大型バスのスイング式トランクリッドの改善対策について

改善対策届出番号395

平成22年4月20日、UDトラックス株式会社に車両を供給している三菱ふそうトラック・バス株式会社が下記の改善対策を国土交通省に届け出しました。

改善箇所説明図

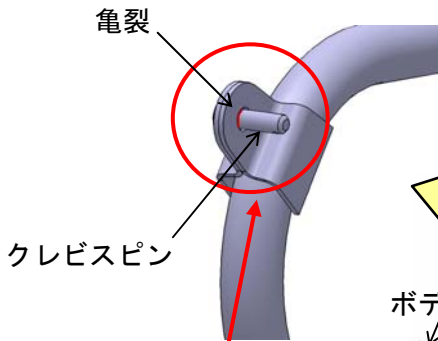
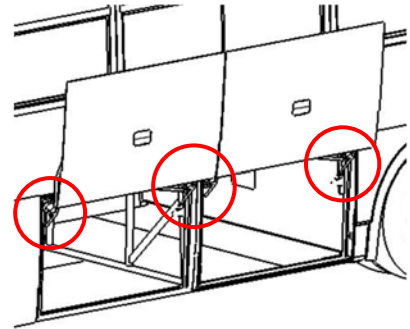
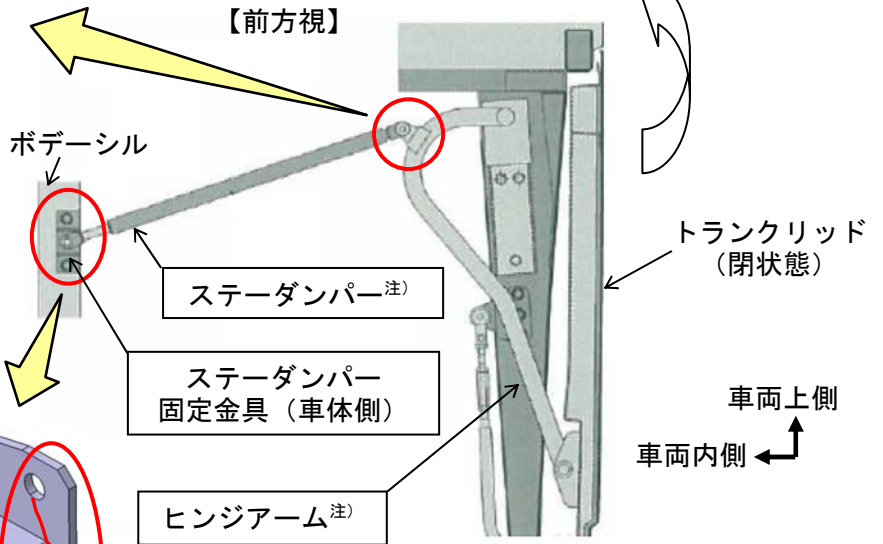
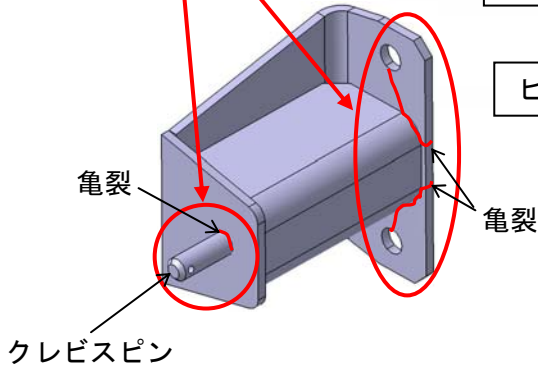
不具合発生箇所

大型バスにおいて、スイング式トランクリッドのステアダンパー取付金具の強度が不足しているため、トランクリッドの開閉操作により当該金具に亀裂が発生するものがある。そのため、そのままの状態で使用を続けると、当該金具が破損してトランクリッドを保持出来なくなるおそれがある。

注)
ステアダンパーとヒンジアームは、
寒冷地仕様のみ交換する。

改善の内容
全車両、車体側のステアダンパー取付金具を対策品に交換する。
また、寒冷地仕様車は、併せてステアダンパーとヒンジアームも対策品に交換する。

識別 : 作業完了車には、車両左後方点検リッド裏の位置に「HB90」の文字が記載された白黄色のシールを貼付ける。
